VKPC 95898

Boletín técnico – Marzo de 2011

EVOLUCIÓN DEL DISEÑO EQUIPOS ORIGINALES/SKF
VKPC 95872 se sustituye por VKPC 95898

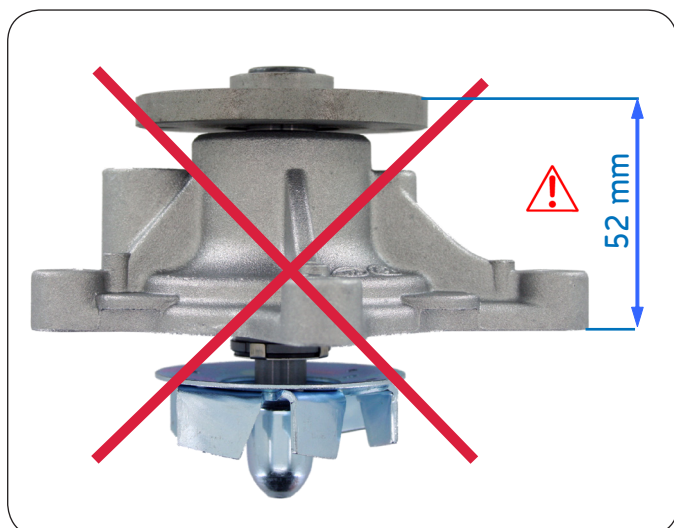
Equipos Originales HYUNDAI ha modificado el diseño de la bomba de agua de sus primeros modelos de coches.

HYUNDAI dejó de suministrar la antigua bomba de agua, equivalente a la VKPC 95872 que se utiliza en aplicaciones de los años 2000-2006. HYUNDAI recomienda sustituir la antigua bomba de agua por el nuevo diseño modificado que incorpora una nueva polea para que la correa se mantenga correctamente alineada y ajustada.

Para seguir las especificaciones del fabricante, SKF ofrece la bomba de agua equivalente junto con la polea para cubrir la antigua aplicación, de acuerdo con las instrucciones de Hyundai.

NUEVO DISEÑO DE POLEA

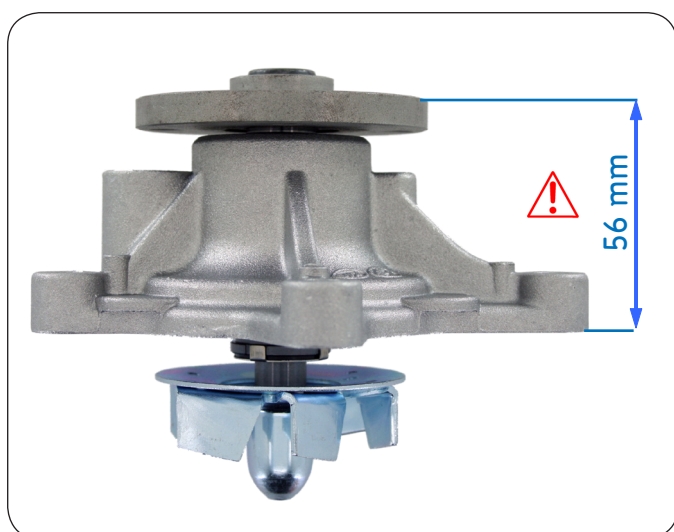
Polea nueva necesaria para garantizar la correcta alineación de la correa.
